Αριθ. Απόφασης 156-18/07-08-2025

ΠΕΡΙΛΗΨΗ: Έγκριση «ΜΕΛΕΤΗ ΚΥΚΛΙΚΩΝ ΚΟΜΒΩΝ ΟΔΙΚΟΥ ΔΙΚΤΥΟΥ ΑΡΜΟΔΙΟΤΗΤΑΣ Π.Ε. ΚΕΡΚΥΡΑΣ» αναδόχου ένωσης οικονομικών φορέων «ΑΕΙΦΟΡΙΑ ΣΥΜΒΟΥΛΟΙ ΜΗΧΑΝΙΚΟΙ ΙΚΕ» & «ΔΗΜΗΤΡΙΟΣ ΑΡΜΕΝΗΣ».

ΘΕΜΑ : ΕΓΚΡΙΣΗ “ΜΕΛΕΤΗ ΚΥΚΛΙΚΩΝ ΚΟΜΒΩΝ ΟΔΙΚΟΥ ΔΙΚΤΥΟΥ
ΑΡΜΟΔΙΟΤΗΤΑΣ Π.Ε. ΚΕΡΚΥΡΑΣ”, αναδόχου ένωσης οικονομικών φορέων
«ΑΕΙΦΟΡΙΑ ΣΥΜΒΟΥΛΟΙ ΜΗΧΑΝΙΚΟΙ ΙΚΕ» & «ΔΗΜΗΤΡΙΟΣ ΑΡΜΕΝΗΣ».

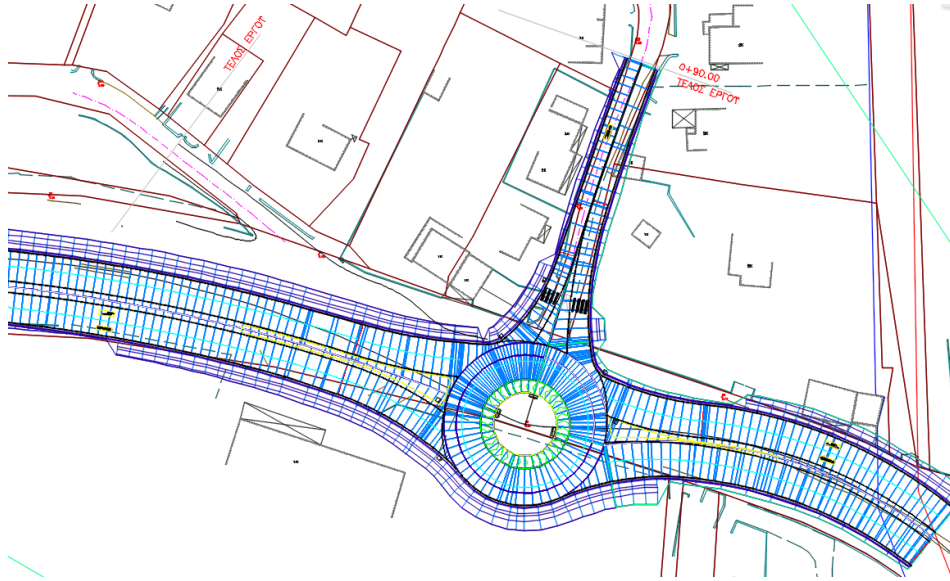
Για το θέμα 2. απαιτούνται εξηγήσεις όσον αφορά την επιλογή των προτεινόμενων σεναρίων για τον κόμβο της Εκάτης καθώς και επεξηγήσεις και ενημέρωση για τον κόμβο της Σωτηριώτισσας και το χρονοδιάγραμμα της επιλογής προτεινόμενων σχεδίων.

- την επιλογή των προτεινόμενων σεναρίων για τον κόμβο της Εκάτης,
- την τεχνική τεκμηρίωση για τον κόμβο της Σωτηριώτισσας,
- καθώς και το συνολικό χρονοδιάγραμμα υλοποίησης των σχεδίων.

Διάταξη 2 (με λωρίδες δεξιάς στροφής) Ι.Κ.

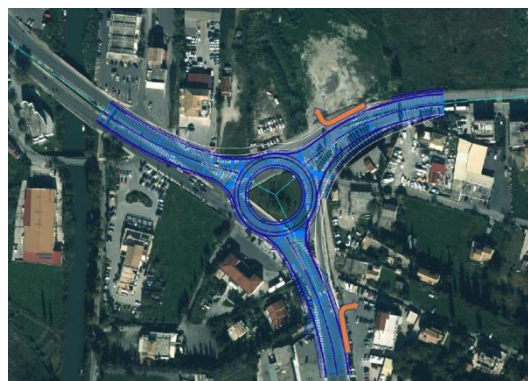
- Κατόπιν της εντολής της Δ/νουσας Υπηρεσίας, στη δεύτερη φάση της μελέτης υποβλήθηκαν οι οριστικές μελέτες συγκοινωνιακών, υδραυλικών έργων και ηλεκτροφωτισμού κόμβων, μελέτης σήμανσης ασφάλισης, σύνταξης κτηματολογικών διαγραμμάτων και πινάκων αναλογισμού, Σ.Α.Υ. και Φ.Α.Υ., και τευχών δημοπράτησης για τη διάταξη 3 (“φιστίκι”) του κόμβου 1 “Τρία Γεφύρια” και αντί για τη διάταξη 2 (με λωρίδες δεξιάς στροφής), της διάταξης 1 του κόμβου 3 “Εκάτης”.
